Oggetto: INVIO DELIBERAZIONE DI G.C. N. 105 ADOTTATA IN DATA 11.09.2017 -  
PROGETTO DI VARIANTE NUOVA LINEA FERROVIARA TO-LIONE. RECEPIMENTO  
OSSERVAZIONI.

**OGGETTO:** PROGETTO DI VARIANTE IN OTTEMPERANZA ALLA PRESCRIZIONE N. 235 DELLA DELIBERA CIPE 19/2015 DELLA NUOVA LINEA FERROVIARIA TORINO-LIONE - SEZIONE INTERNAZIONALE - PARTE COMUNE ITALO-FRANCESE - SEZIONE TRANSFRONTALIERA - PARTE IN TERRITORIO ITALIANO, UBICATO NEI COMUNI DI CHIOMONTE, GIAGLIONE, SALBERTRAND E VENAUS DELLA CITTA' METROPOLITANA DI TORINO. RECEPIMENTO DELLE OSSERVAZIONI DELLA COMMISSIONE TECNICA DELL'UNIONE MONTANA VALLE SUSA.

## **OSSERVAZIONI DELLA COMMISSIONE TECNICA DELL'UNIONE MONTANA VAL SUSA**

PRV C3B 0124 [dettaglio]

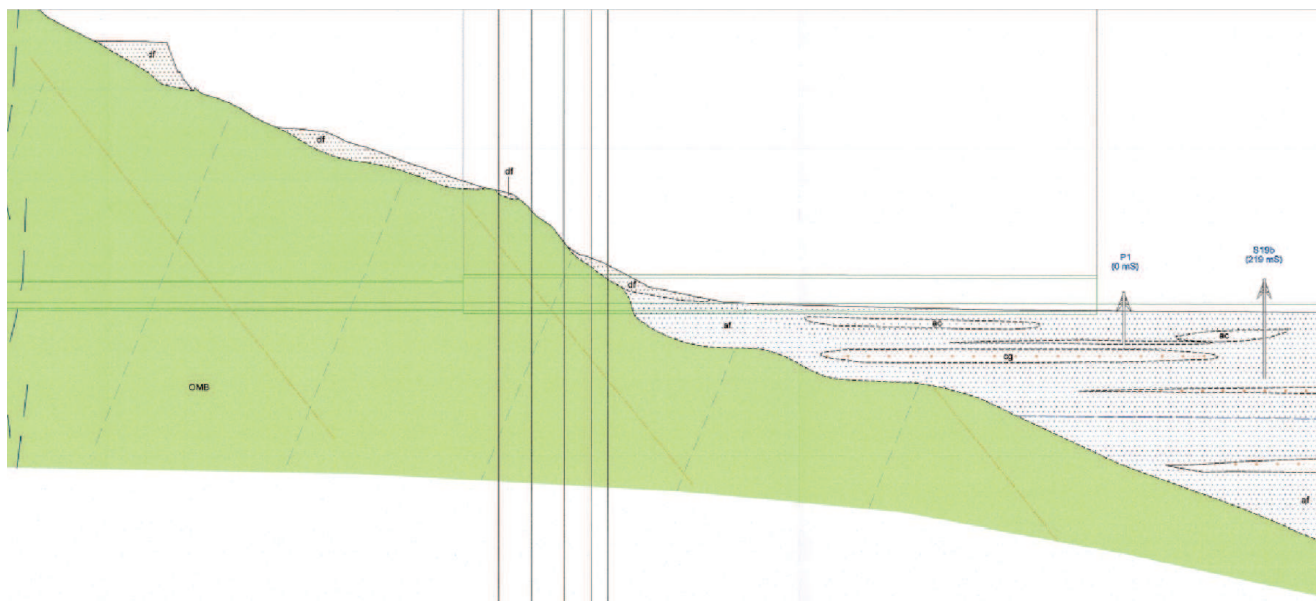
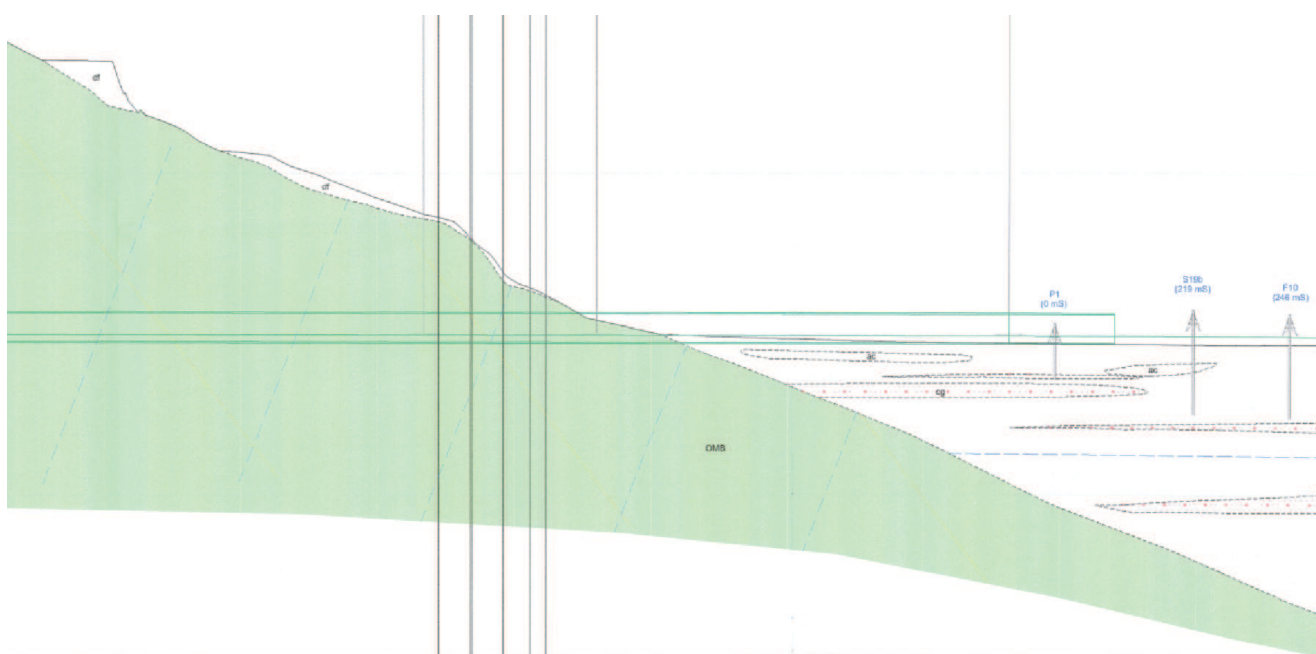
Il documento citato PRV C3B 0124 “Tunnel di base - Tratta Mompantero – Profilo geologico di dettaglio”, ha subito una modifica rispetto al corrispondente documento del Progetto Definitivo approvato con Delibera CIPE 19/2015:

Il profilo geologico risulta mutato proprio in corrispondenza dell'imbocco del tunnel di base, evidenziando, curiosamente, una pronunciata curva dell'unità composta da prasiniti e scisti prasinitici (in cui si prevedono presenze ubiquitarie di materiale amiantifero), proprio in corrispondenza dell'uscita del tunnel. Questo profilo geologico, diverso da quello previsto nel progetto definitivo, consente di scavare tutta la quota di materiale contenente amianto con la TBM, e non prevederne quota alcuna per lo scavo effettuato per la realizzazione delle opere d'imbocco. Non è riportato, nei documenti visionati, quali studi abbiano portato a modificare il profilo geologico anche alla luce della già citata affermazione per cui “non si è potuto eseguire sondaggi dalla superficie”.

**Anno 5 - Flussi di camion**

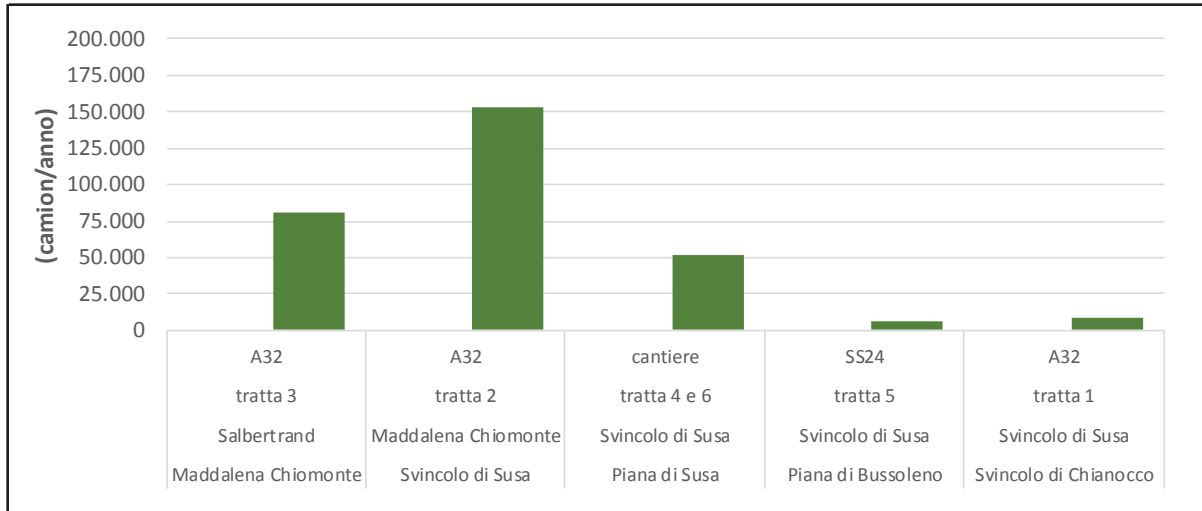
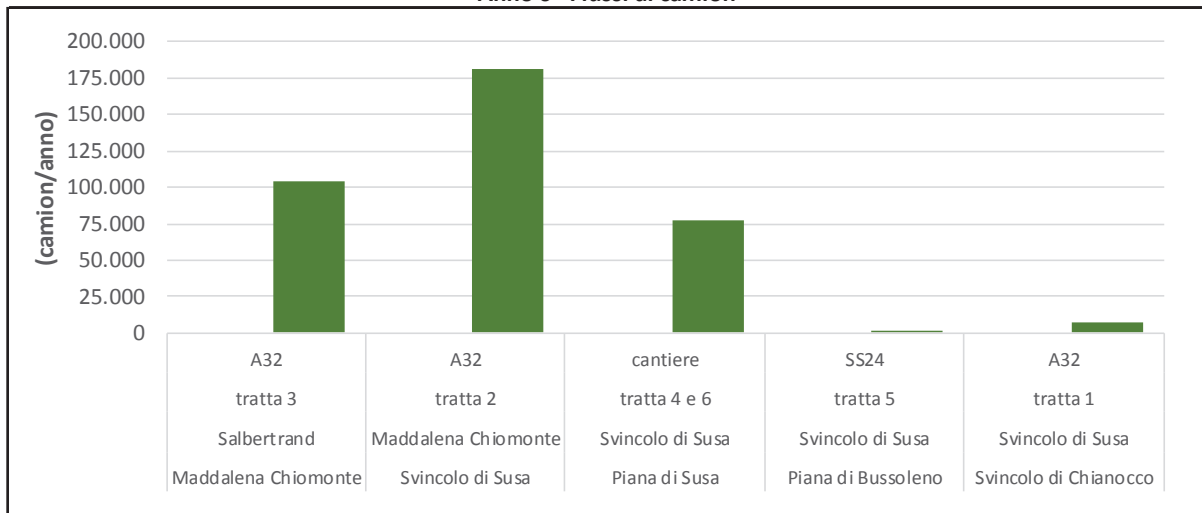
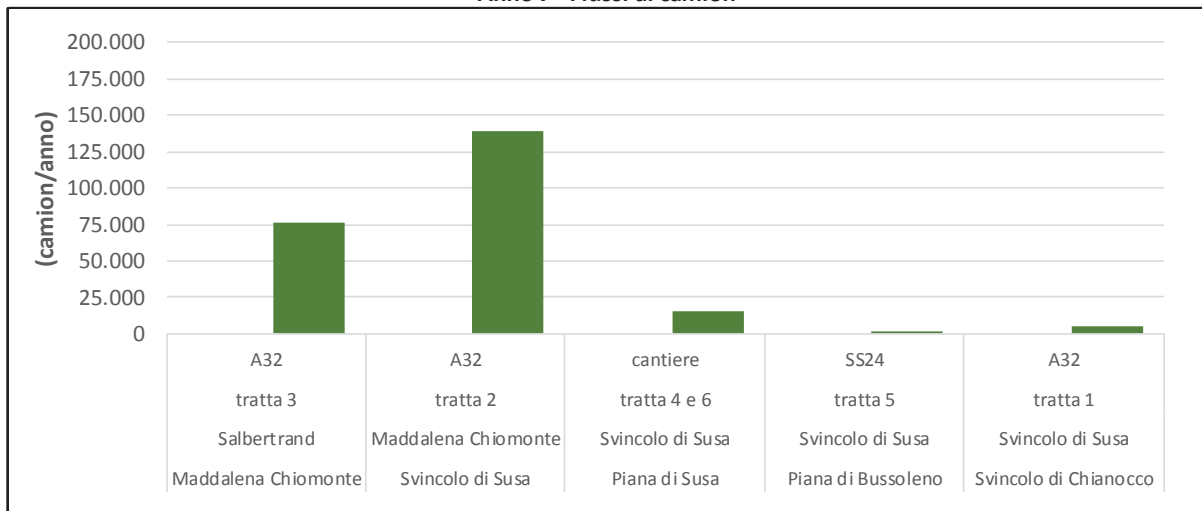
Le tre figure seguenti riepilogano i transiti di mezzi per ciascun anno in esame. I valori ottenuti mostrano come l'anno 6 sia caratterizzato dal massimo livello di attività. In particolare, con riferimento alle due tratte maggiormente interessate, si rileva che:

Anno 5 - Emissioni di NOx

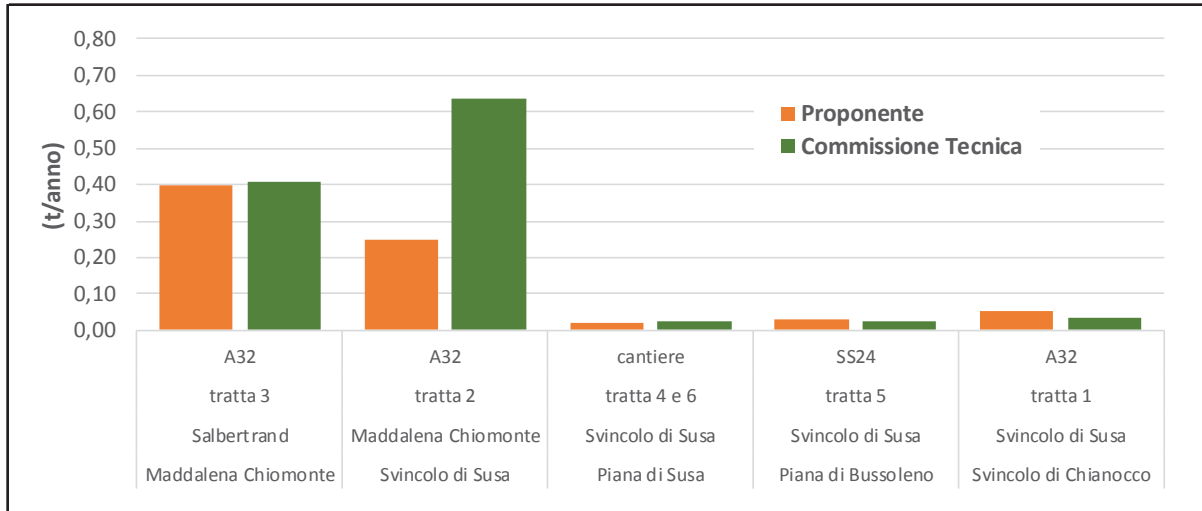
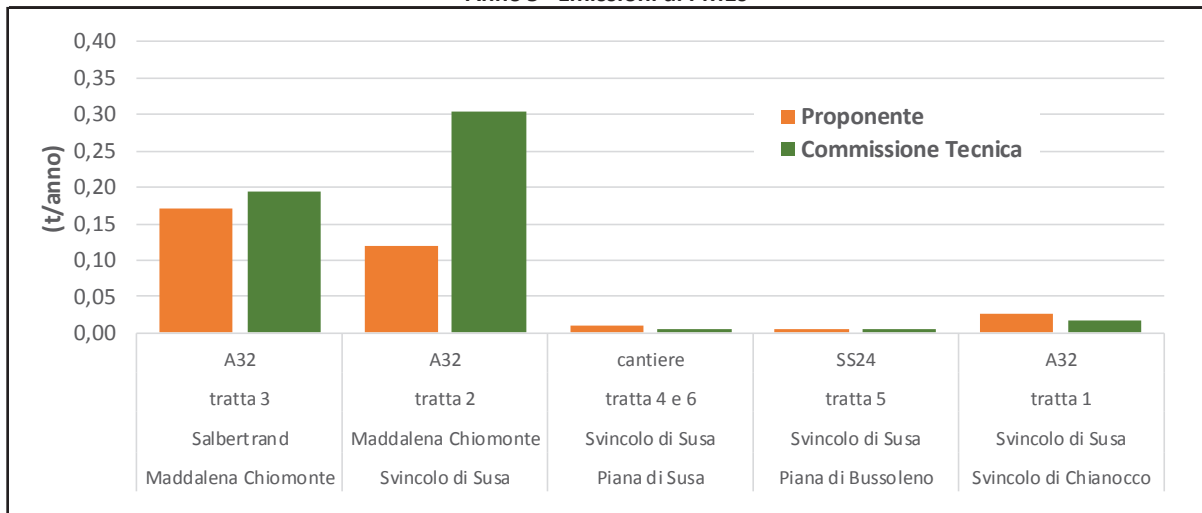
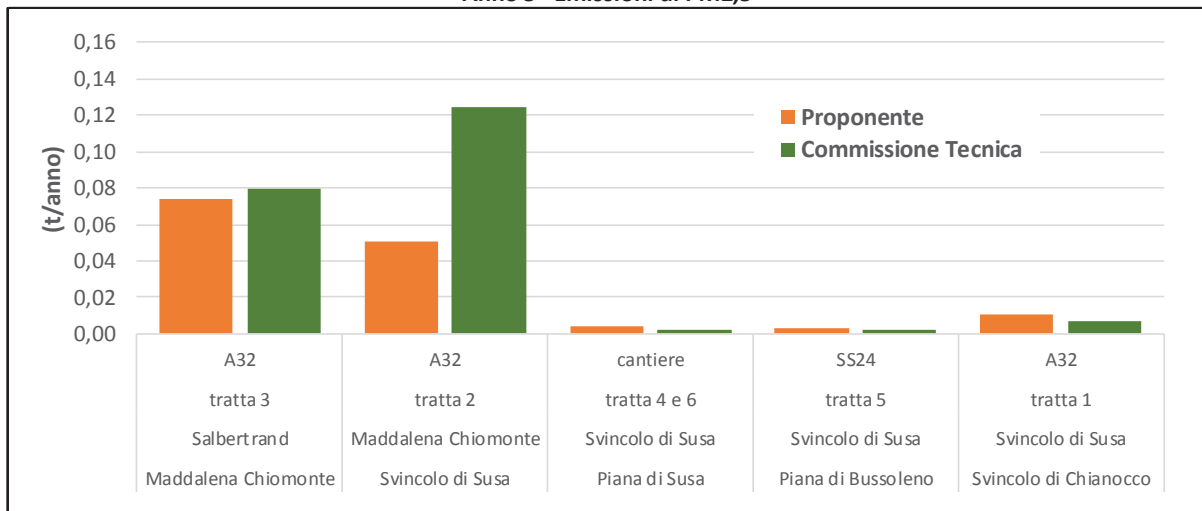
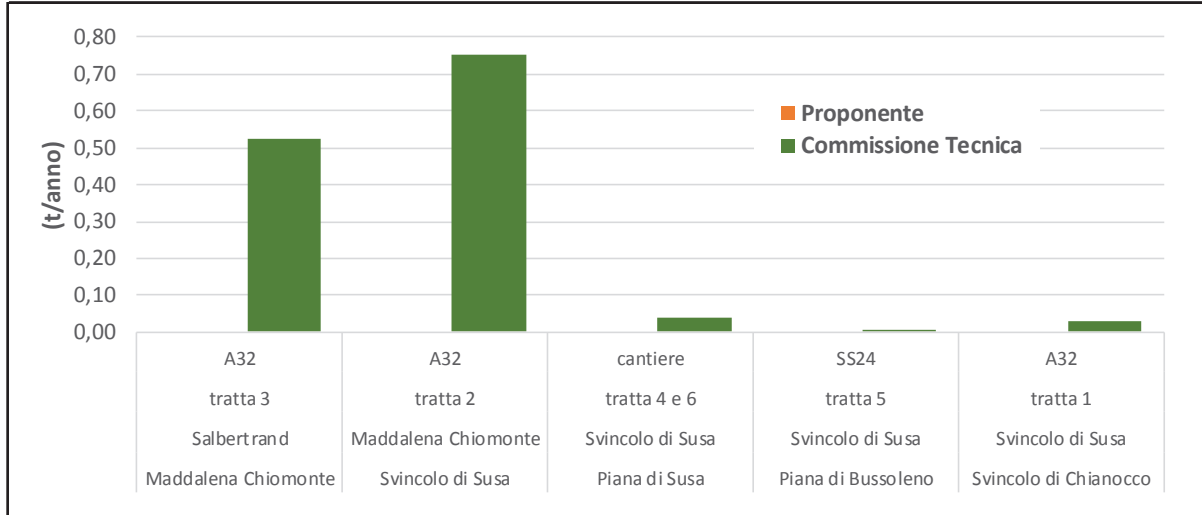
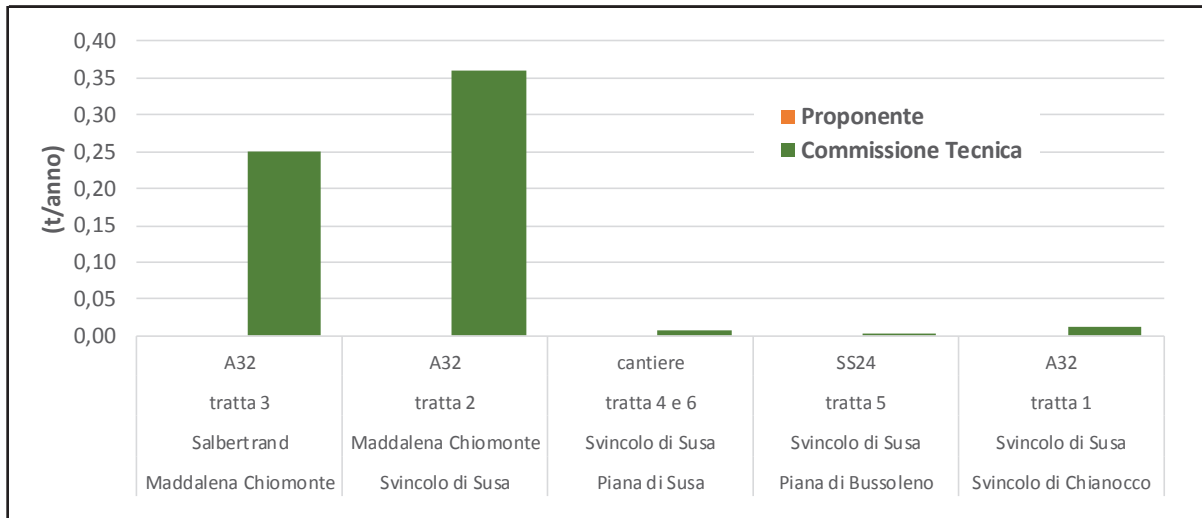
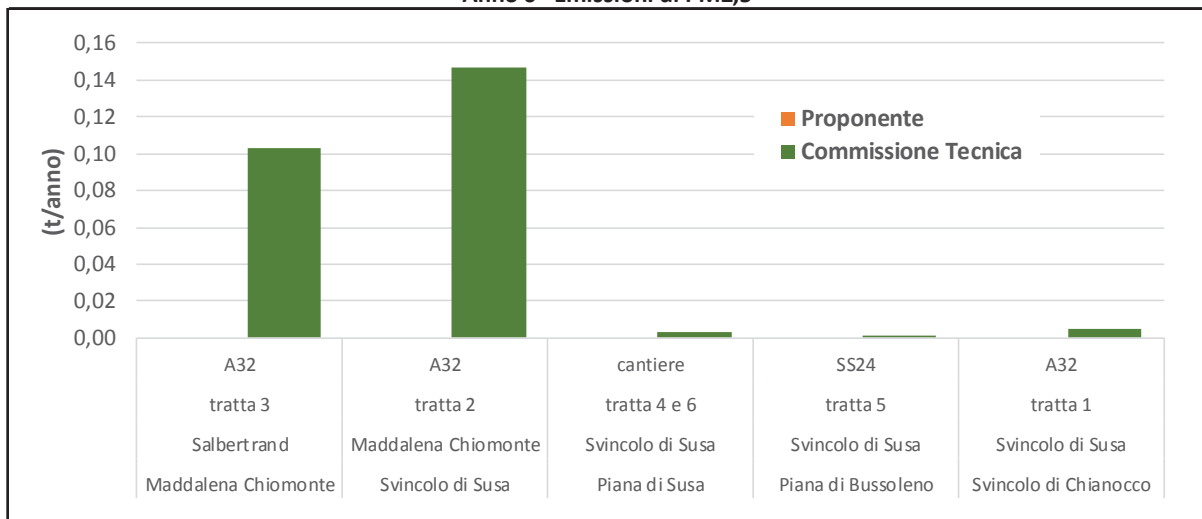
Le 9 figure seguenti mettono a confronto, per ciascun anno esaminato e per ciascuna tratta, i risultati ottenuti con i valori indicati nel SIA TELT.
